**Bruxelles. Rue d'Arenberg, 2**  
(= zone de protection de la Café-brasserie A la Mort Subite / zone tampon  
Unesco / Inventaire)  
**PERMIS D'URBANISME:** modifier les châssis en façade à rue (mise en  
conformité) et modifier la répartition des logements aux étages (2 studios  
et un duplex 2 chambres), redéfinir le hall d'entrée des logements et  
remplacer l'escalier métallique en colimaçon par un nouveau en béton

**Avis de la CRMS**

Situation projetée – Image tirée du dossier.

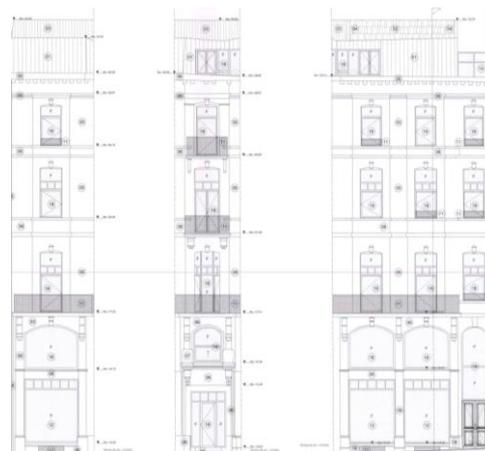
Il existe une confusion entre la note explicative et les légendes des élévations projetées qui mentionnent explicitement une « restitution des châssis, sur base de la situation d'origine » (non renseignée dans le dossier), alors que les nouveaux châssis dessinés sur les élévations et par ailleurs déjà en place (il s'agit donc d'une mise en conformité) ne correspondent pas, en toute vraisemblance, à une situation d'origine. La CRMS demande de revenir à une situation plus proche des divisions et teintes d'origine, à mieux documenter. Les interventions intérieures n'appellent pas de remarques d'ordre patrimonial.
